Uw brief van	Uw kenmerk	Ons kenmerk	Datum 19 november 2018
Onderwerp <i>Straatnaamgeving: kanttekeningen bij raadsvoorstel d.d. 13 november 2018</i>			Bijlage(n) 1

Het voorstel *Straatnaamgeving: aanpassen geometrie straten vanwege de grenscorrectie Nijmegen* (besluit B&W d.d. 13 november 2018, nummer 4.2) schiet op een aantal punten tekort. In de bijlage vindt u een nadere toelichting.

Aanpassen geometrie straten vanwege de grenscorrectie Nijmegen kanttekeningen bij raadsvoorstel d.d. 13 november 2018

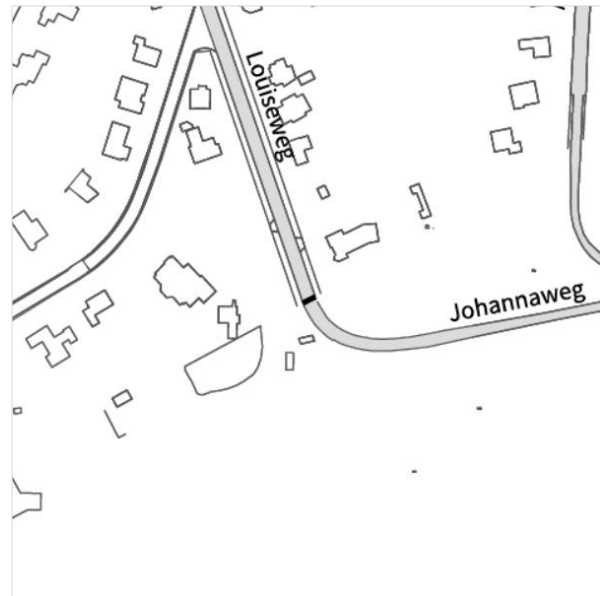
De kwaliteit van de tekeningen laat op een aantal punten te wensen over. De relevante oude en nieuwe woonplaatsgrenzen ontbreken. Op de tekening met nummer 546903 ontbreekt ook de achtergrond van het gedeelte van de gemeente Berg en Dal dat vanaf 1 januari 2019 in de woonplaats Nijmegen ligt.

raadsvoorstel d.d. 13 november 2018
tekeningnummer 546903 (detail)

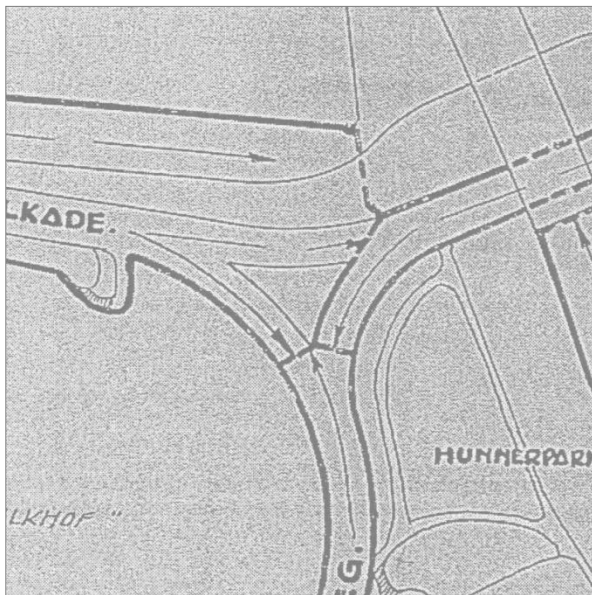
Is de geometrie van de Louiseweg wel gewijzigd? Op de tekening bij het brondocument met nummer "RB 09-07-1924" dat is ingeschreven in de BAG, eindigt openbare ruimte ID 0268300000001333 bij de gemeentegrens. Op de tekening met nummer 546903 bij het raadsvoorstel d.d. 13 november 2018 is dat nog steeds het geval.

De keuze van de grens de Louiseweg en Johannaweg op de tekening met nummer 546903 is aanvechtbaar. Op de kaarten en plattegronden (vanaf 1962) heeft de weg in oostelijke richting in Berg en Dal tot aan de Catharinaweg de naam Louiseweg.

Het is de vraag welke naam of de verbinding tussen de Louiseweg en de Johannaweg moet krijgen. Wegen die in elkaars verlengde liggen, krijgen in beginsel dezelfde naam. De keuze in het voorstel voor de naam Johannaweg (openbare ruimte ID 0268300000001207) is niet gemotiveerd. Het ligt meer voor de hand om dit weggedeelte te betrekken bij de Louiseweg (openbare ruimte ID 0268300000001333).

Besluit B&W d.d. 31 maart 1936, nummer 49
bijbehorende tekening (detail)

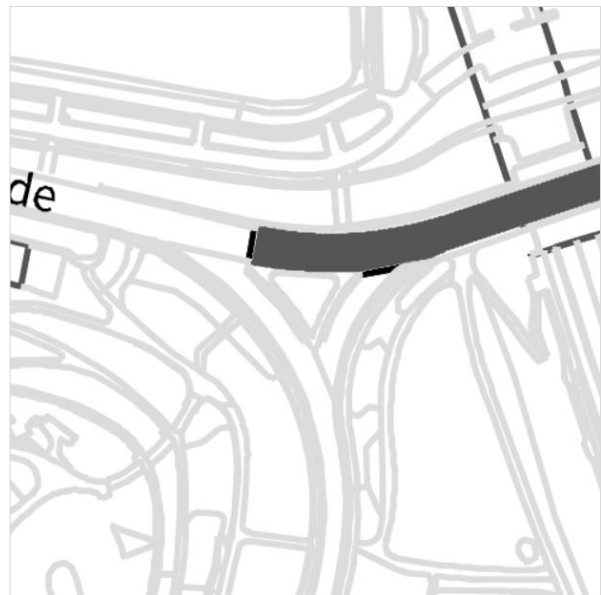
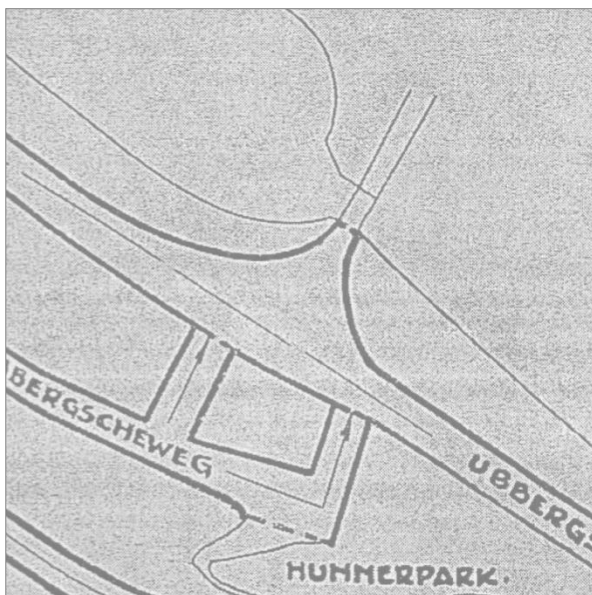
Op de tekening met nummer 546892 begint de Ubbergseweg op een andere locatie dan op de tekening bij het brondocument "RB 31-03-1936" dat is ingeschreven in de BAG. Met het brondocument wordt het Besluit B&W d.d. 31 maart 1936, nummer 49, bedoeld waarin de naam Ubbergseweg staat.

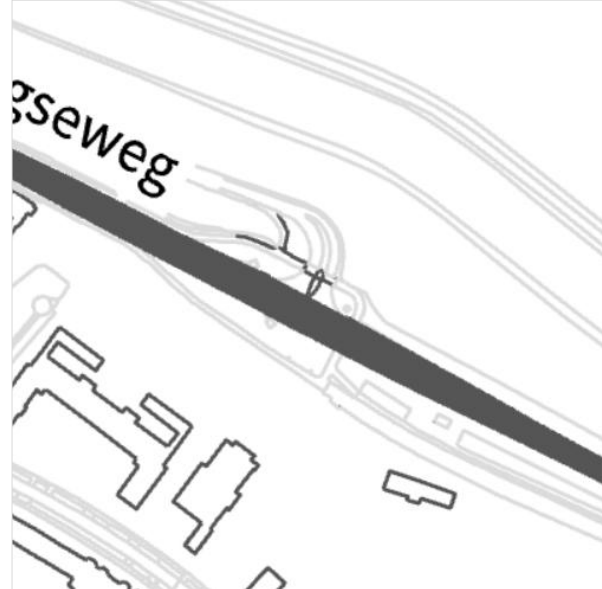
Een verklaring en rechtvaardiging voor de aanpassing van de geometrie van openbare ruimte ID 0268300000000681 bij de Voerweg en Ooyse dijk ontbreekt.

raadsvoorstel d.d. 13 november 2018
tekeningnummer 546892 (detail)

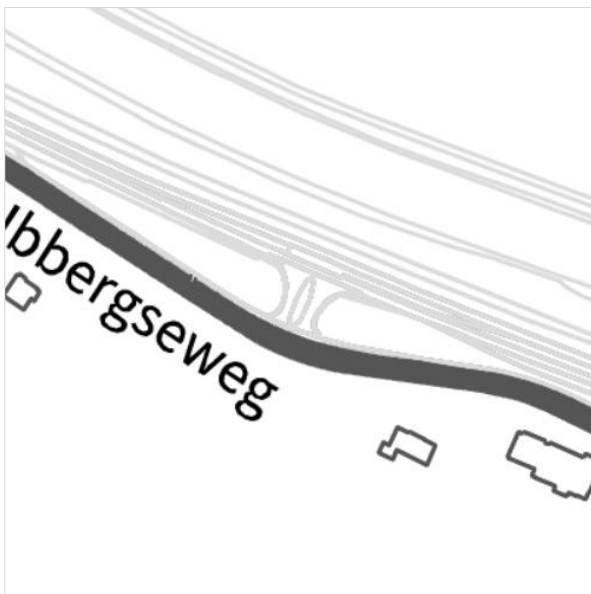
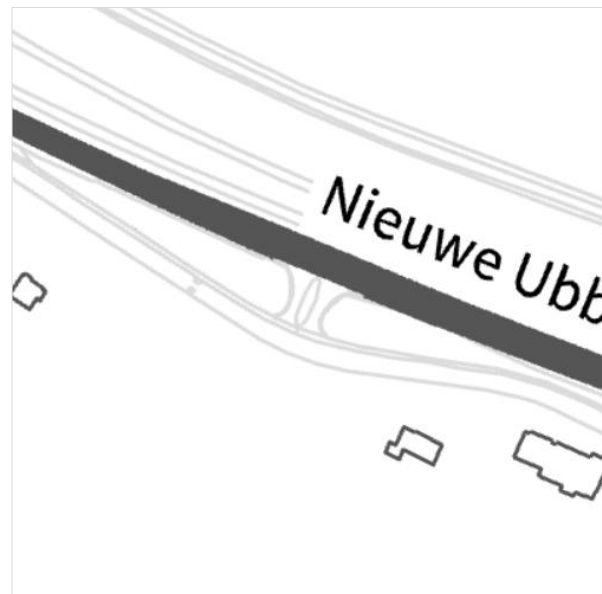
Een vergelijking van de tekeningen met de nummers 546892 en 546898 laat zien dat bij de aansluitingen van de Ubbergseweg (openbare ruimte ID 0268300000000681) op de Nieuwe Ubbergseweg (openbare ruimte ID 0268300000001406) een deel van de openbare ruimte niet bij de naamgeving is betrokken.

Bij een goede naamgeving van de openbare ruimte dienen alle delen van de weg betrokken te worden inclusief fietspaden, voetpaden en tot de weg behorende bermen.
